**Commune d'Etterbeek**

Objet : ETTERBEEK. Avenue de Tervueren, 6-12. Demande de permis d'urbanisme portant sur la transformation, la surhausse et la rénovation d'un ensemble d'immeubles à appartements.

**Avis de la CRMS**

*Photos, photomontage et plans extraits de la demande, documents graphiques annotés par la CRMS*

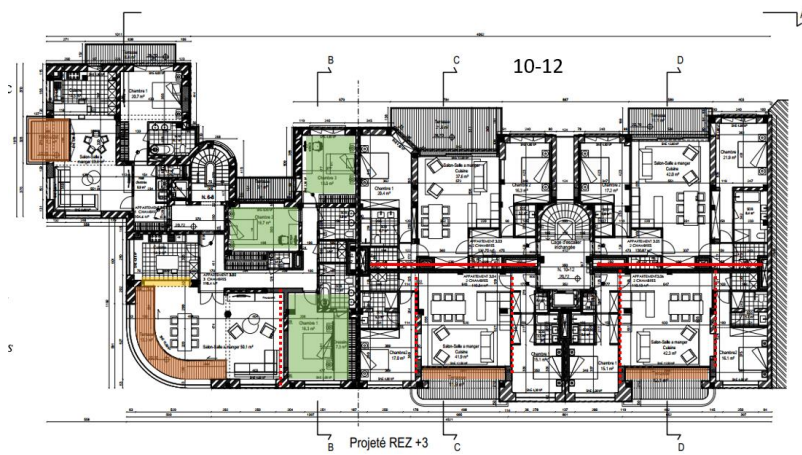
Cependant, pour préserver la lecture des façades orientées vers le parc du Cinquantenaire, il est recommandé d'abandonner les balcons (rentrants au niveau de l'arrondi) et les terrasses (en façade latérale) envisagés au niveau de l'immeuble 6-8. Ces dispositifs, perturbent la composition architecturale fermée et massive, portant ainsi atteinte à l'expression d'angle de l'immeuble. A noter aussi que l'intervention proposée ferait disparaître les trumeaux décoratifs qui rythment les fenêtres d'angles et qui forment le rappel des éléments identiques présents en façade du n° 10-12. La Commission recommande de revoir les plans sur ce point et propose de travailler davantage les façades arrière pour offrir aux appartements des terrasses orientées vers l'intérieur d'îlot, qui seraient d'autant plus attractives qu'elles donnent directement sur un espace vert.

Pour préserver la cohérence architecturale des façades, la Commission demande également de rester attentif à la composition fermée des façades du rez-de-chaussée, de conserver au maximum les allèges à ce niveau et d'y adapter la composition des nouvelles devantures commerciales.
